Oggetto: **invio osservazioni alla Documentazione Integrativa Volontaria progetto
Aeroporto di Milano Malpensa - Master plan 2035 – Codice Procedura 5359**

AEROPORTO DI MILANO MALPENSA – MASTER PLAN 2035 – Codice Procedura 5359

Figura 181 - Possibili alternative di sviluppo per le strutture cargo

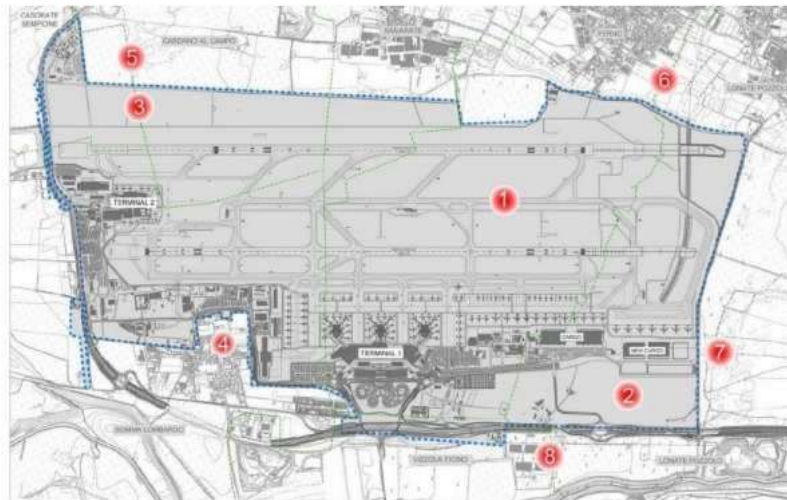
Questa zona nel Master Plan 2035 pubblicato al 01/06/2020 a pagina 311 della Relazione Generale si legge

con possibili ricadute sulla capacità del sistema di piste, significative difficoltà di collegamento e di integrazione con le altre aree operative dell'aeroporto.

La soluzione 2) richiederebbe la realizzazione di forme di collegamento abbastanza complesse con gli esistenti piazzali di sosta aeromobili, che si troverebbero al di là degli attuali edifici cargo, ma soprattutto va ad interessare l'unica area che garantisce – nel lungo termine – la possibilità di realizzare un potenziamento delle infrastrutture di volo e che quindi si ritiene "strategicamente" indispensabile mantenere libera da nuovi insediamenti.

La realizzazione di 3 ambiti funzionali, appare incoerente con le previsioni stesse del Master Plan, ma soprattutto viene considerata compensativa rispetto al consumo di 44 ettari, ma soprattutto si scontra con le dichiarazioni fatte dall'Amministratore Delegato di SEA Brunini in occasione della Commissione Ambiente e Società Partecipate del Comune di Milano svoltasi in data 29 giugno dove la stessa zona è stata confermata come l'unica idonea a contemplare gli eventuali sviluppi infrastrutturali.

Quindi si propone una compensazione che qualora venisse realizzata con i tempi della natura (pensiamo all'ambito Formazione Forestale) sarà immediatamente cancellata per costruire la terza pista (necessaria dopo il 2035 da parte di SEA).
